台南科學工業園區二期基地開發  
暨原台南科學工業園區變更計畫  
環境影響差異分析報告

(定稿本)

# 環保署專案小組審查會意見回覆對照表

專案小組審查會審查意見回覆對照表

圖 1.2-2 本基地變更前後整地高程圖(高程無變更)

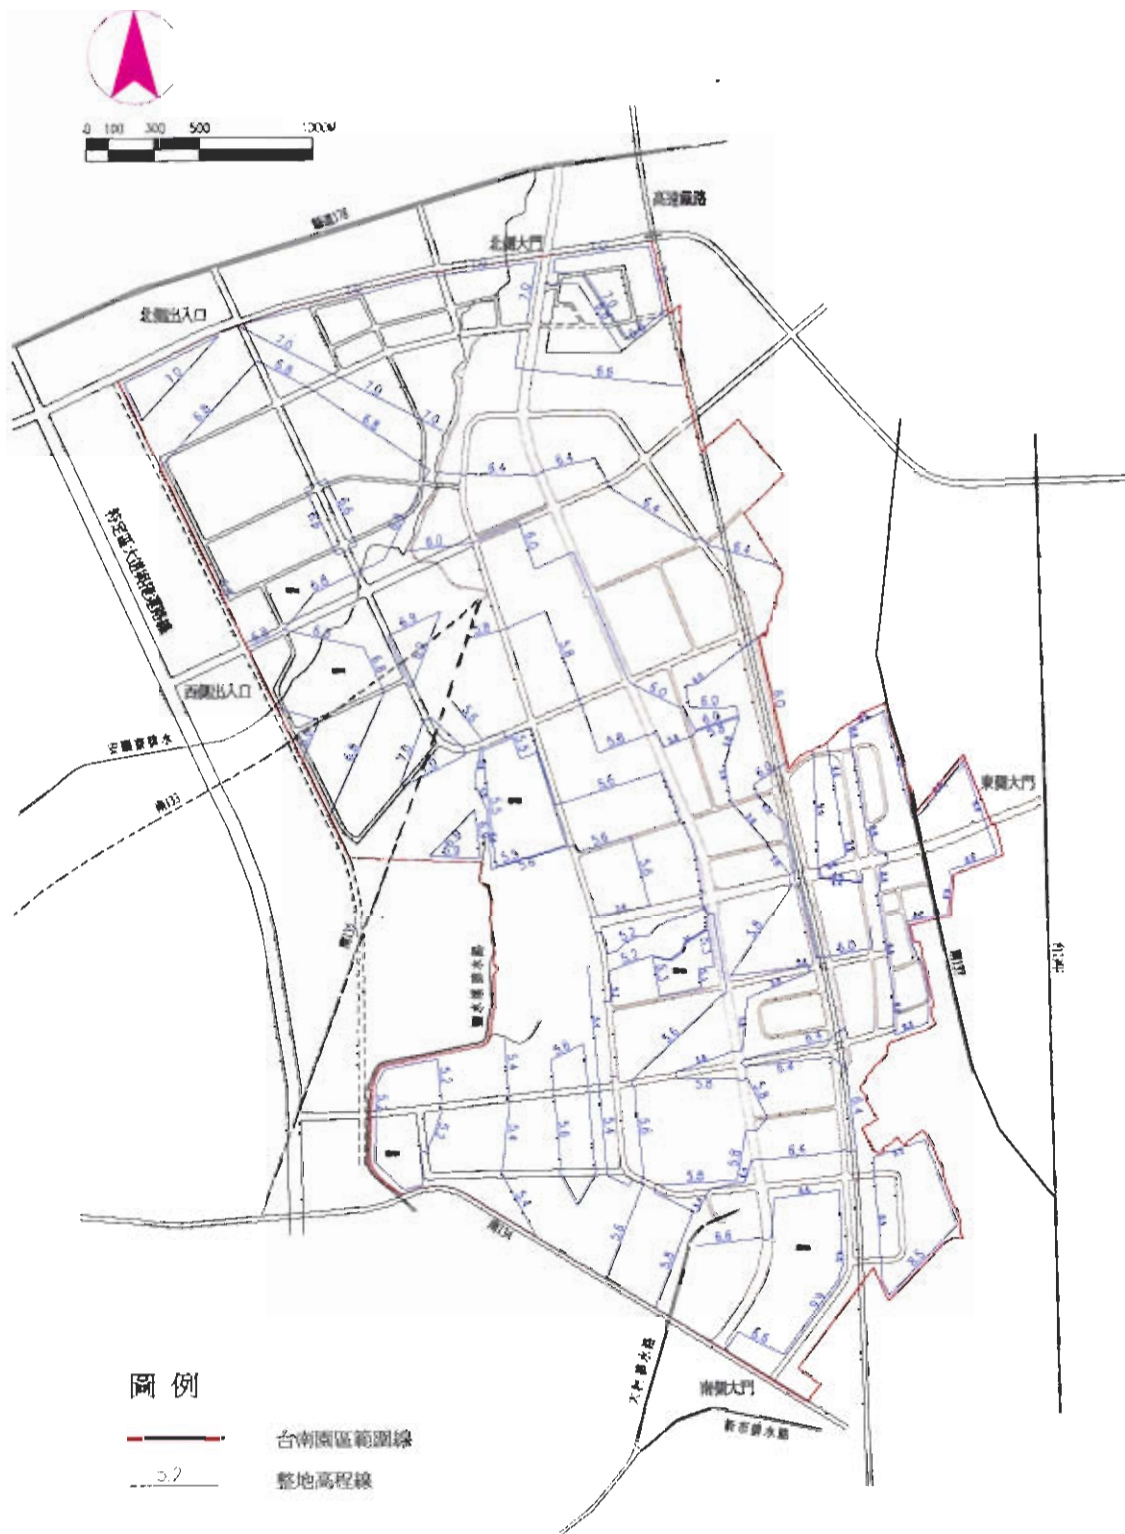
審 查 意 見	審 查 說 明
<p>鄭委員福田 1.P.15 空氣品質 TSP143~234 <math>\mu\text{g}/\text{m}^3</math>、PM<sub>10</sub>40~109 <math>\mu\text{g}/\text{m}^3</math> 但表 2.2-1 見不到此數值。</p>	<p>說明：謝謝指教，第 15 頁文中數值範圍係屬誤植，數據以表 2.2-1 為準，故原文應修正為「各測站 TSP 介於 77~196 <math>\mu\text{g}/\text{m}^3</math>，PM<sub>10</sub> 介於 42~94 <math>\mu\text{g}/\text{m}^3</math>」已於定稿本中修正。</p>
<p>2.P.19 引用之模式參數，請說明其來源，又表 2.2-3 為增加之濃度應請加上背景濃度後再和空氣品質標準作比較。</p>	<p>說明：謝謝指教，一般而言發生空氣品質惡化時間大部分在混合層高度較低、風速較小、穩定度較高者，環保署「空氣品質模式評估技術規範」目前無規定 CALINE4 氣象參數設定，但可參考香港環境保護署所公告「Guidelines on Choice of Models and Model Parameters」中提到 CALINE4 參數設定：以日間穩定度 D 級、風速 1 公尺/秒、排放高度 10 公尺、混合層高度 500 公尺。夜間穩定度 F 級、風速 1 公尺/秒、排放高度 10 公尺、混合層高度 500 公尺為參考文獻。本計畫以日間施工為主，氣象資料參考其建議以年平均風速 2.4 m/s，年平均溫度 24.9°C，穩定度為 D，混合層高度 500 公尺。 已遵照意見將表 2.2-3 之濃度增量加上背景濃度值後與空氣標準比較，請參閱定稿本第 21 頁。</p>
<p>黃教授書禮 1.原規劃之挖填土方計算應未考慮廠房設地下室開挖之土方。本計畫由基地外借土所形成之地形與原計畫基地內土方平衡之地形是否有差別？請補充變更前後之基地高程圖及挖填區位變化圖。</p>	<p>說明：原規劃之土方填方來源係以滯洪池、管線及廠房基礎開挖之土方供應，由於廠商基於基地荷重及工期考量不開挖地下室，預估產生土方不足的問題，填土方式將以維持原規劃之高程為原則，變更前後高程維持不變，詳</p>

審 查 意 見	審 查 說 明
	<p>參閱補充之基地高程圖(定稿本第 4 頁),挖填區位變化則是原預計廠商開挖填土區域(已核配之二期基地廠房如力特、和鑫及瀚宇等公司部分廠房),改由白河水庫清淤餘土供應,填土範圍及位置圖詳定稿本第 9 頁。</p>
<p>2.是否第二期基地內之所有廠商都不開挖地下室?20 萬立方公尺土方是如何估算的。</p>	<p>說明:二期基地內不開挖地下室廠商計有力特、和鑫及瀚宇等公司部分廠房。20 萬土方量係經濟部水利署計畫於九十三年度提供之土方量。</p>
<p>楊教授萬發 1.污泥含水量多少,應有防止滲漏之措施。</p>	<p>說明:根據南科管理局委託財團法人中華顧問工程司材料試驗部民國 92 年 9 月之試驗報告(詳附錄一),於白河水庫右岸、左岸及集水區採集之土壤性質大致屬棕黃色粉土質砂及砂質粉土,土壤液性限度從無塑性到 27.4%,最大乾密度為 1790~1940kg/m<sup>3</sup>,最佳含水量為 12.0~14.2%,由於含水量高的土方不適合運送,同時也不利於回填使用,故運送土方含水量將控制在 15%以內,以免產生路面污染問題。</p>
<p>2.污泥特性資料仍嫌不足須補充。</p>	<p>說明:謝謝指教,清淤土方特性說明請參閱定稿本第 8 頁,相關試驗資料請參閱附錄一。</p>
<p>經濟部水利署 1.本案環境影響差異分析報告(第一次變更)主要内容收受白河水庫清淤工程多餘土方,是否應有同意收受土方之相關函件在內。</p>	<p>說明:本變更方案已於 93 年 3 月 1 日及 4 日與各相關單位進行會議協商,同時也已由管理局提供受土同意函(相關會議記錄詳附錄二)。</p>
<p>2.本案運輸量每小時八車次,一天八小時應超過五十車次,要經過不同等級道路,對交通的影響應不是相當輕微,對各級道路之污染防制由誰負責;及清淤之土方含水量若超過 20%或 30%,是否仍載運到園區?如何因應。</p>	<p>說明:根據交通部運輸研究所訂定「2001 年公路容量手冊」建議,對於道路交通之影響應以尖峰小時交通狀況為評估依據,本計畫假設以最大交通增量每小時 8 車次估算,僅佔國道交通量 1%,其他道路如 172 縣道及新港社大道交通現況良好,此一交通增量並不</p>

圖 1.2-5 本次變更填方範圍圖

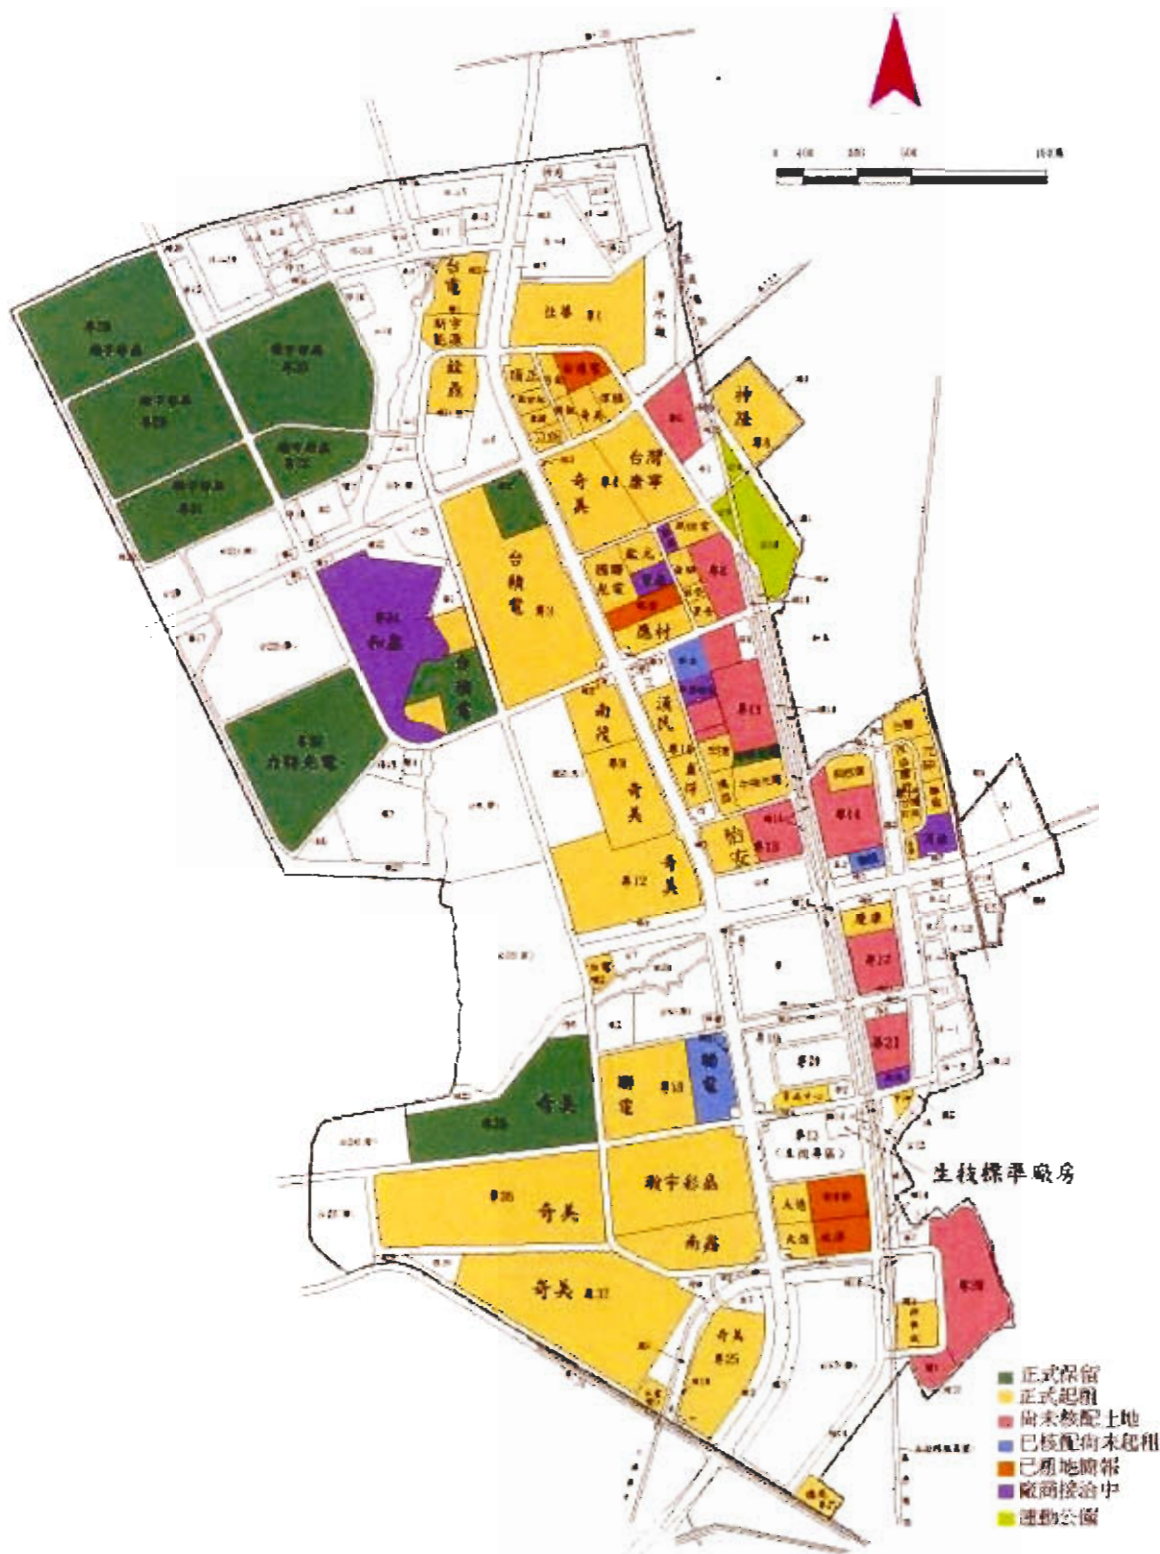
審 查 意 見	審 查 說 明
8.環境監測部分應依土石堆置期間持續進行。	說明：謝謝指教，由於園區目前開發階段需土甚殷，因此白河水庫清淤工程土方將遵照委員意見以直接回填為原則，土方暫存場僅作為園區內土方調節暫存使用，故本次變更申請之土方量(20萬立方公尺)將可在運送至園區內後直接回填，在12個月內完成運土及填土之工程，不致產生土方堆置之問題，監測期間將隨土方運送與回填完成後恢復既有監測計畫每季一次之監測頻率，敬請諒察。
本署土污基管會(提書面意見) 1.水庫淤泥及其再利用行為非屬土壤及地下水污染整治法之土壤定義及範疇，相關回填等再利用行為，應符合其他相關法令規範。	說明：謝謝指教，遵照辦理。
2.另相關法令如核可得進行回填等再利用行為時，再利用行為不得造成土壤或地下水之污染。	說明：謝謝指教，遵照辦理。
本署綜計處 本差異分析報告名稱請修正為「台南科學工業園區二期基地開發暨原台南科學工業園區變更計畫環境影響差異分析報告」。	說明：謝謝指教，已遵照意見修正。
結論： 1.本差異分析報告書審核通過。	
2.本報告名稱應修正為「台南科學工業園區二期基地開發暨原台南科學工業園區變更計畫環境影響差異分析報告」。	說明：謝謝指教，遵照辦理。
3.開發單位應補充、修正下列事項，經有關委員及專家學者確認後，納入定稿，送本署核備：	
(1)應補充說明白河水庫清淤底泥其性質是否適合做為填地利用。	說明：經試驗取土區90%最大高密度CBR大於5，故適宜廠區回填之用，取土區土壤性質試驗報告請參閱定稿本附錄一。
(2)應詳列二十萬土方回填範圍及位置。	說明：遵照辦理，請參閱定稿本第9頁。需填土之位置與變更前並無不同，主要

審 查 意 見	審 查 說 明
	<p>是在二期基地未核配之土地，而挖方範圍則由原本的二期基地廠房改由白河水庫清淤土方供應，故已核配廠房部分已無挖方。</p>
<p>(3)應補充白河水庫至台南科學工業園區二期基地間之運輸路線，註明行經之敏感點及位置並訂定因應對策。</p>	<p>說明：依據現勘結果，本計畫主要運土路線(白河水庫聯外道路→172 號縣道→國道 3 號→國道 8 號→社內產業道路→園區南側高架聯絡道→新港社大道(原南科南路)→南科北路→南科七路→土方管理站)沿線除大道公聚落外並無其他噪音振動敏感受體，根據前章評估結果對於沿線之影響屬輕微或可忽略程度，為了進一步降低可能之沿線噪音振動影響，本計畫另規劃替代路線為白河水庫-172 號縣道-台一省道-178 號縣道-台南園區，其作用在於分散運土車流，有效降低單一路線之影響程度，運輸路線圖請參閱定稿本第 6 頁。</p>
<p>(4)土方應以直接回填為宜，無法直接回填時，應加強臨時堆置場傾卸、覆蓋、排水及防塵措施。</p>	<p>說明：謝謝指教，由於園區目前開發階段需土甚殷，因此將以土方直接回填為原則，如有剩餘土方才運送至土方暫存場暫存，並加強土方傾卸、覆蓋、排水及防塵措施。</p>
<p>(5)應補充變更前後挖填方圖。</p>	<p>說明：遵照辦理，請參閱定稿本第 9 頁。需填土之位置與變更前並無不同，主要是在二期基地未核配之土地，而挖方範圍則由原本的二期基地廠房改由白河水庫清淤土方供應，故已核配廠房部分已無挖方。</p>
<p>4.本案提本署環境影響評估審查委員會核定。</p>
